GRANSKNINGSUTLÅTANDE

Detaljplan för del av Sjtullen 1:2 m.fl. i Köpings tätort, Köpings kommun

Illustration på ungefärlig tanke kring höjdsättning för anläggningsyta med muddermassor.

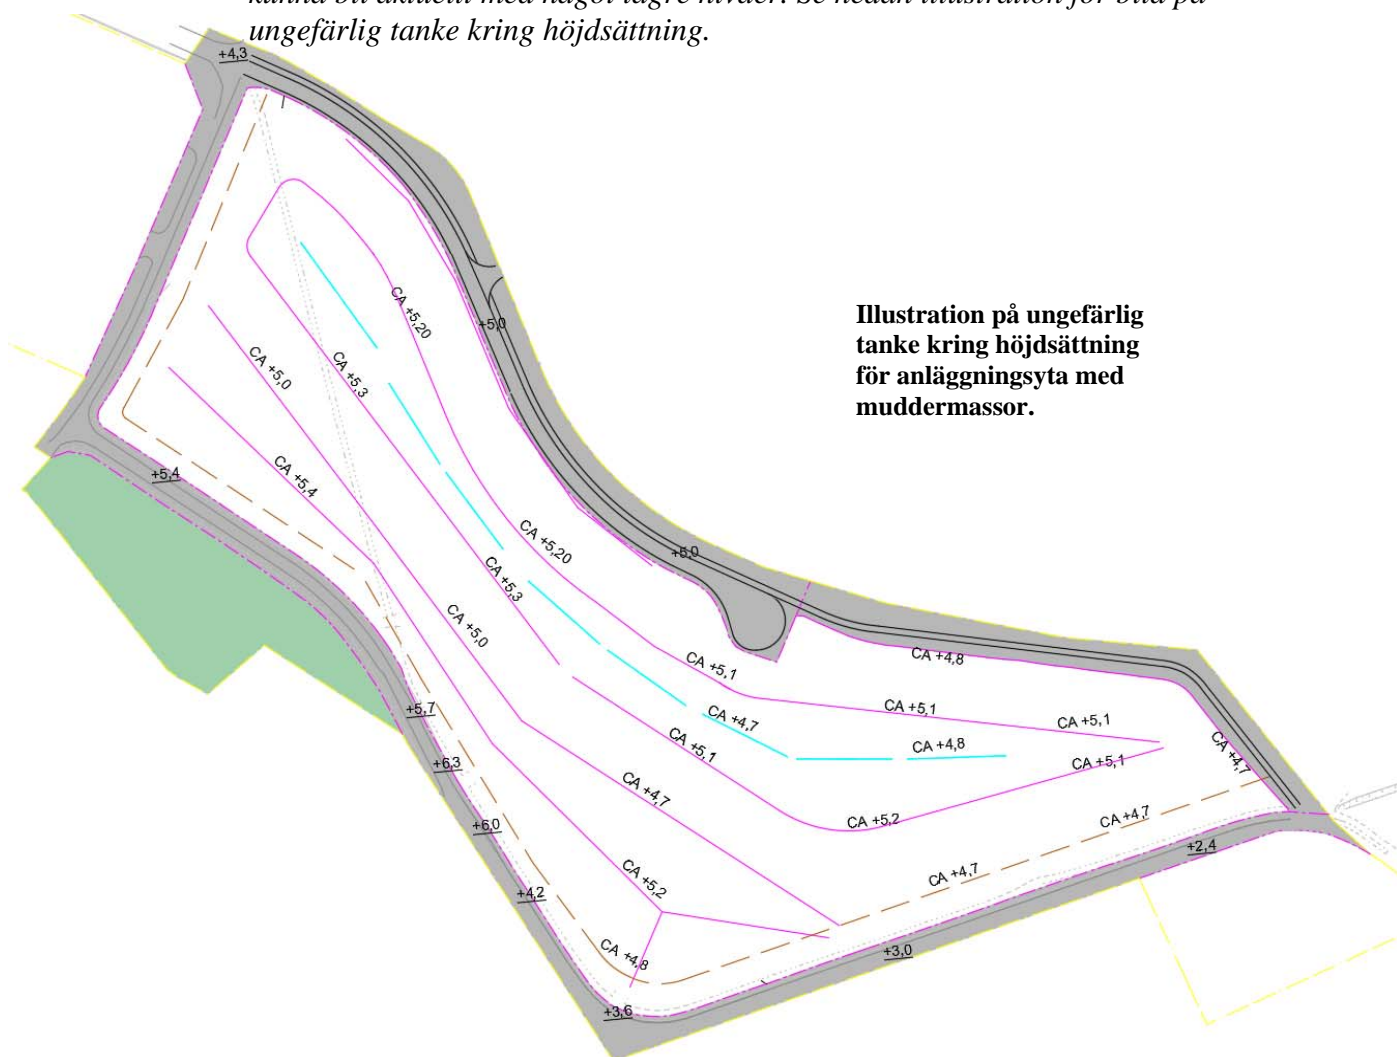
Köping vill gärna framhålla sig som en stad där man ska cykla och gå på grund av våra korta avstånd. Gång och cykelbanan är tänkt i detta förslag att läggas mellan två industritomter. Det ska även i framlagt förslag vara en återvändsgata med vändplats för tung yrkestrafik. Var finns tryggheten för gångare och cyklister? Boende på Mälartorget, Köpingsön samt Matero kommer inte att få någon gång och cykelbana till sina boenden. Varje morgon så hämtar skolbussen barn vid varpaplan (dessa barn bor i Matero eller Köpingsön) varför ska dessa barn inte få en säker gång och cykelbana?

Om man istället anlade cykelbanan jämte vägen så blev det tryggare för alla. Jag som i stort sätt dagligen de senaste 12 åren åretruntcyklat på den nuvarande gång och cykelbana från Malmön vet att man behöver känna trygghet. Det är många tunga fordon som står parkerade för sin nattsömn och så kommer det att vara i fortsättningen också. I detta förslag med en skymd sträckning av gång och cykelbanan från vägtrafiken och dessutom placerad mellan två industritomter kommer man inte att känna någon trygghet alls. Från tidigare information angående att muddermassor skulle placeras på mark mot Kungsängen så redovisades en markhöjning på mellan 3-5 meter. Gång och cykelbanan var då redovisad som den nuvarande parallellt med bilvägen. Höjningen av mark runt framlagt förslag på gång och cykelbanan är inget som jag kan se i planbeskrivningen. Om man ska få fler att gå och cykla måste man se till att det är tryggt inte som i detta förslag ändra gång och cykelbanans nuvarande sträckning så att man blir skymd från övrig trafiken och kommer att få gå och cykla vid tung trafik både dag och nattetid. Eftersom de flesta yrkesförarna bor i sina bilar så kommer man inte att känna någon trygghet när man ska passera denna del av gång och cykelbanan.

Jag hoppas att ni verkligen tar er en fundering om inte trygghet ska vara en viktig del och förlägga gång och cykelbana i sträckning med bilvägen. Så att det blir fler som kommer att gå och cykla och inte mindre på grund av den otrygga sträckningen av gång och cykelbanan.

Den befintliga Malmönvägen varierar i höjdded. Dessa anges i plankartan som +5,4 till +6,3 till +3,6 och +2,4 (angett i meter över nollplanet). Den nya vägen är höjdsatt till +5 meter över nollplanet. Vid uppfyllnad kommer det bli en nivåskillnad i den sydöstra delen av verksamhetsmarken i jämförelse med Malmönvägen för att senare hamna i nivå med Malmönvägen och Kungsängsvägen i väster.

Detaljplanen reglerar inte höjdläge för kvartersmark i planen i granskningsförslaget, utan det var då upp till ett marklov. Planen kommer dock justeras för att föra in en planbestämmelse där lovplikt inte krävs för fyllning upp till en nivå om +5,5 meter över nollplanet. I planbeskrivningen förs det därför in en beskrivning och motivering av planbestämmelsen.

En marknivåhöjning på tre till fem meter har inte varit aktuell, däremot kan siffrorna komma från att marknivåerna angetts i plushöjd över nollplanet i ett tidigare material. Man behöver då tänka på att nuvarande marknivå varierar mellan uppskattningsvis +4,5 till +2,6 meter över nollplanet för den tilltänkta verksamhetsytan. Så marknivåhöjningen kan uppskattningsvis variera mellan 0,5 meter till som mest 2 eller 2,3 meter. Observera att detta är en uppskattning på nivåerna då det inte är helt klart ännu kring slutlig nivå och att det även skulle kunna bli aktuellt med något lägre nivåer. Se nedan illustration för bild på ungefärlig tanke kring höjdsättning.
